ASSUNTO: Alteração de traçado do Plano Diretor.

PREFEITURA MUNICIPAL DE PÔRTO ALEGRE

RESOLUÇÃO Nº 385/73

J U S T I F I C A T I V A

2

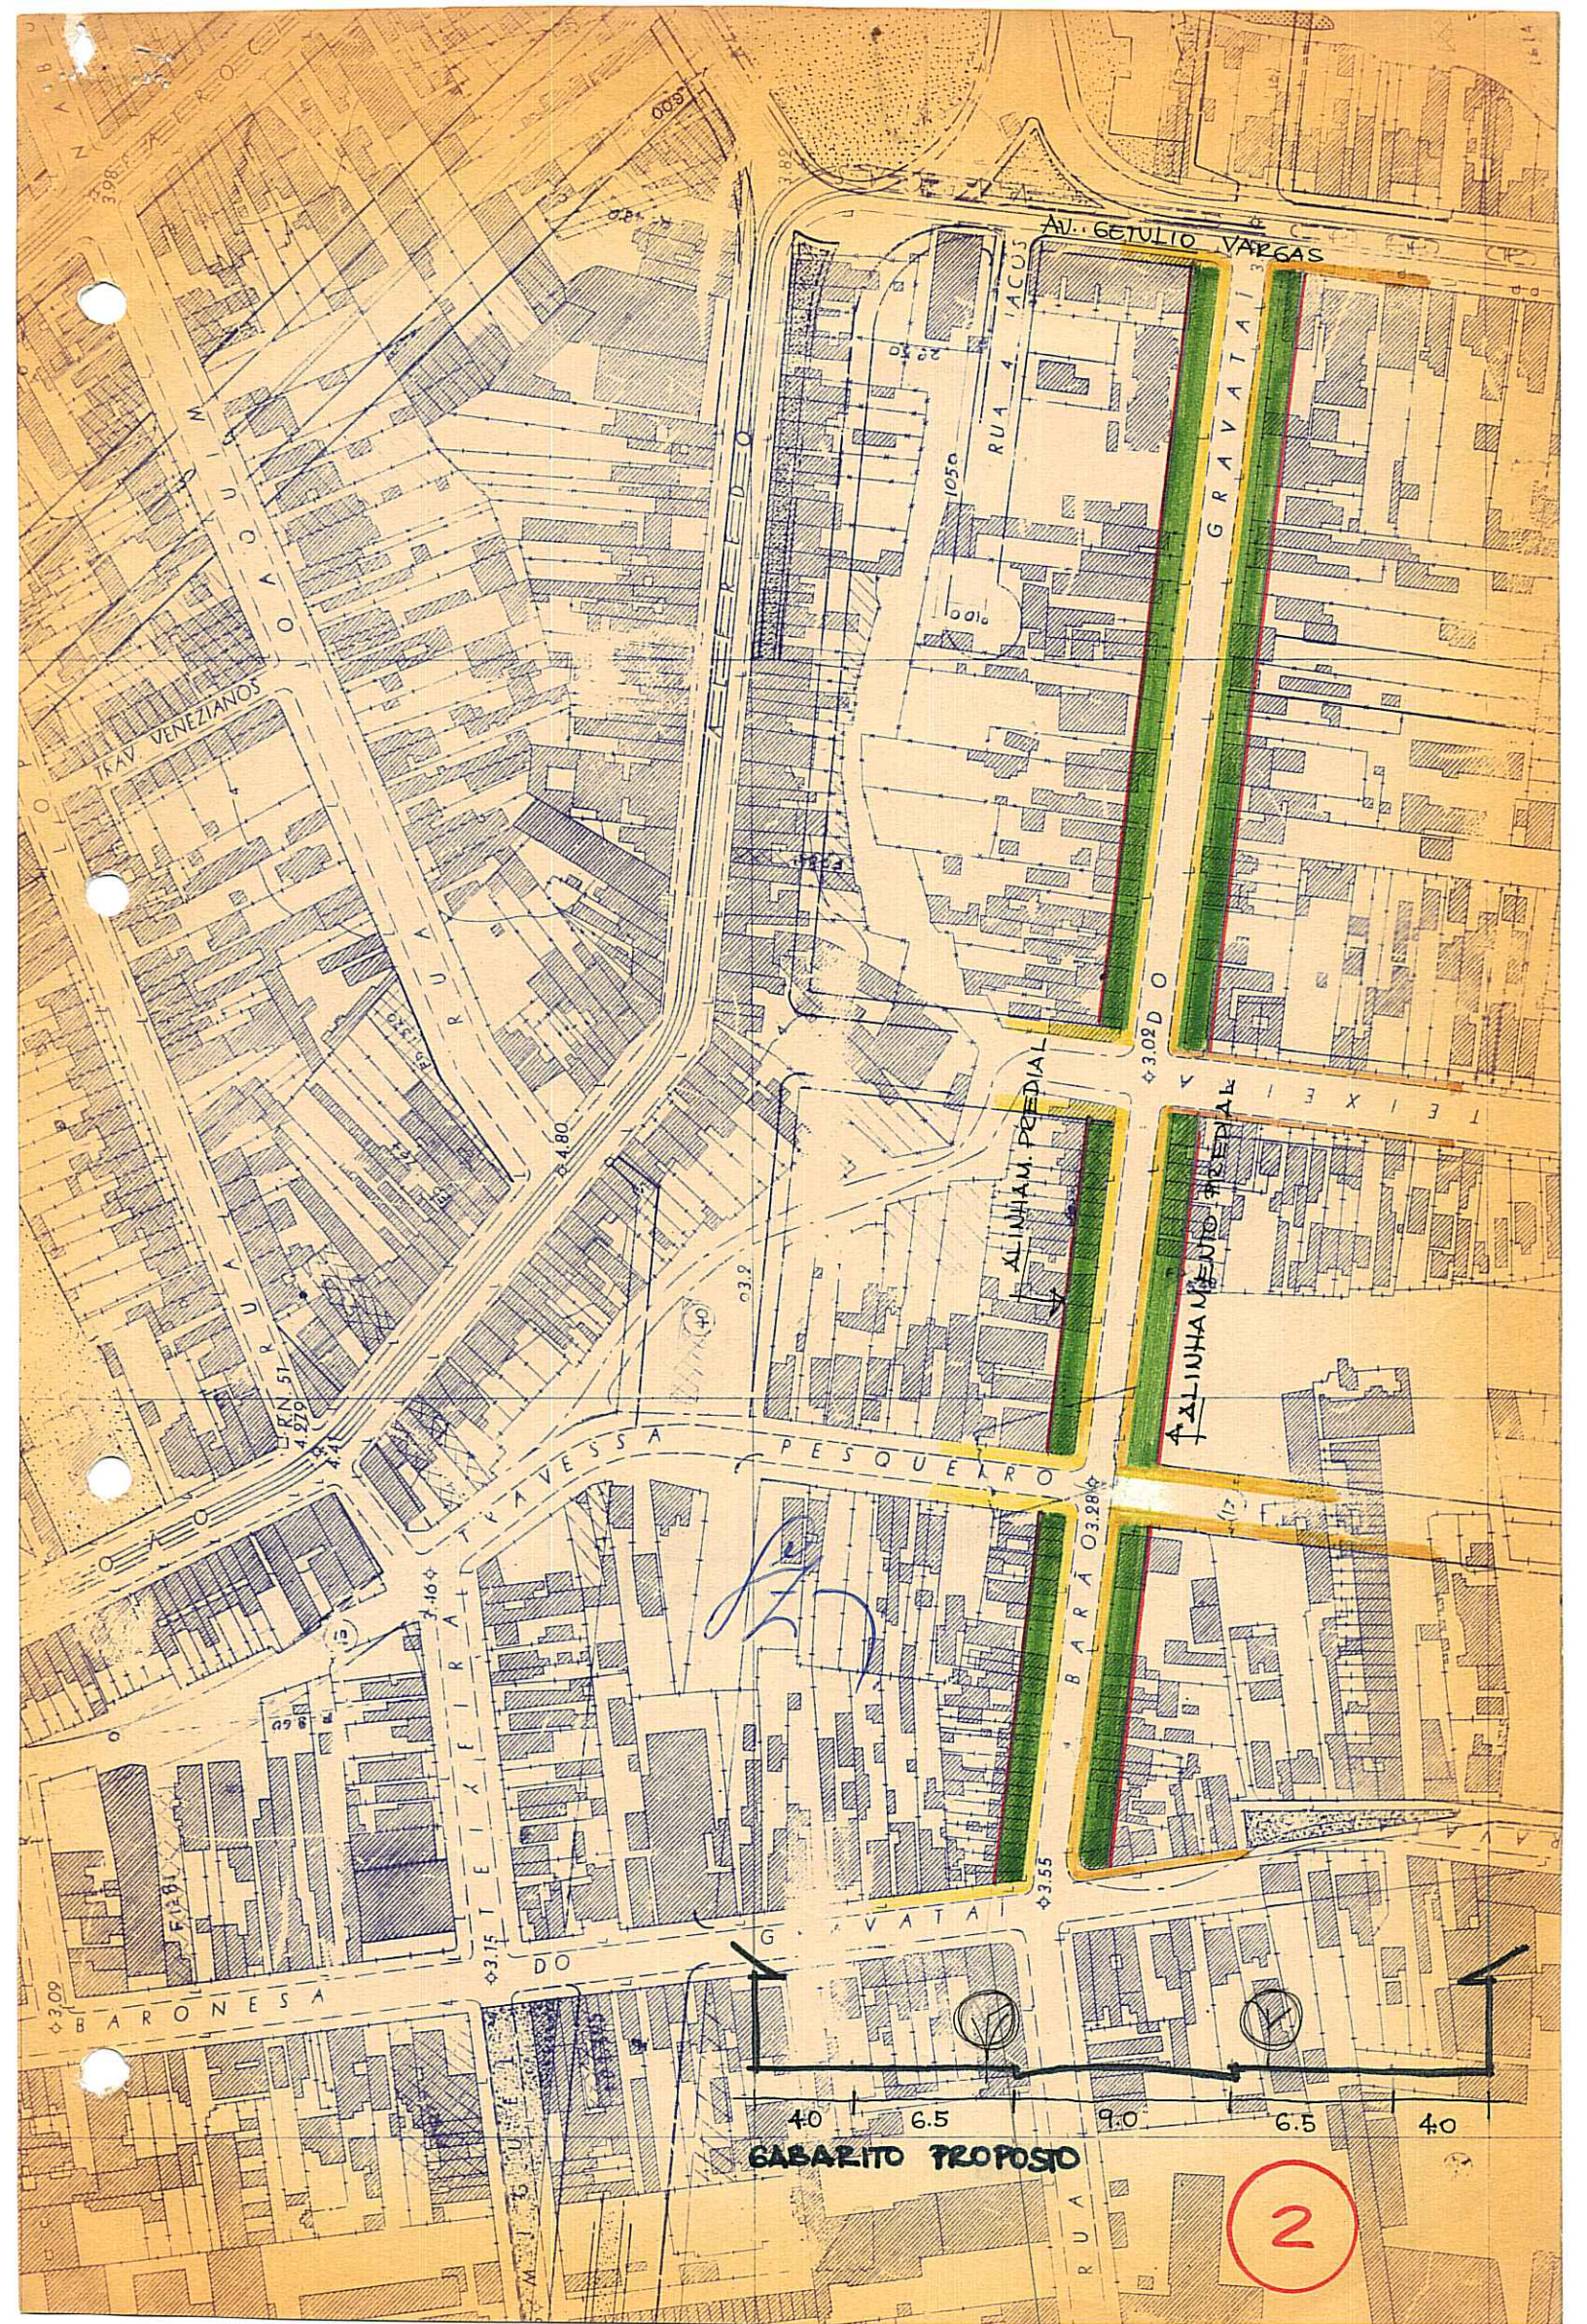
É alterado o gabarito da rua Barão do Gravataí, no trecho compreendido, entre a rua Baroneza do Gravataí e Av. Getulio Vargas, conforme planta anexa nº "2" do aerofotogramétrico, ou seja gabarito de 22,00m e recuo de jardim de 4,00m de cada lado.

Considerando o reduzido número de alinhamentos prediais expedidos pela Seção competente desta Secretaria, e a não edificação de prédios segundo a Resolução acima mencionada, o presente propõe a conservação da largura de 30,00 metros anteriormente estipulada, determinando 9,00 metros para a faixa carroçável existente, o aumento dos passeios públicos e o recuo de jardim de acordo com o artigo 68 da Lei 3615/72, tudo conforme discriminado em cópia anexa / nº "2". Sendo os 30,00m desdobrados em 22,00m de gabarito e 4,00m de recuo de jardim de cada lado.

GABARITO PROPOSTO

40 6.5 9.0 6.5 40
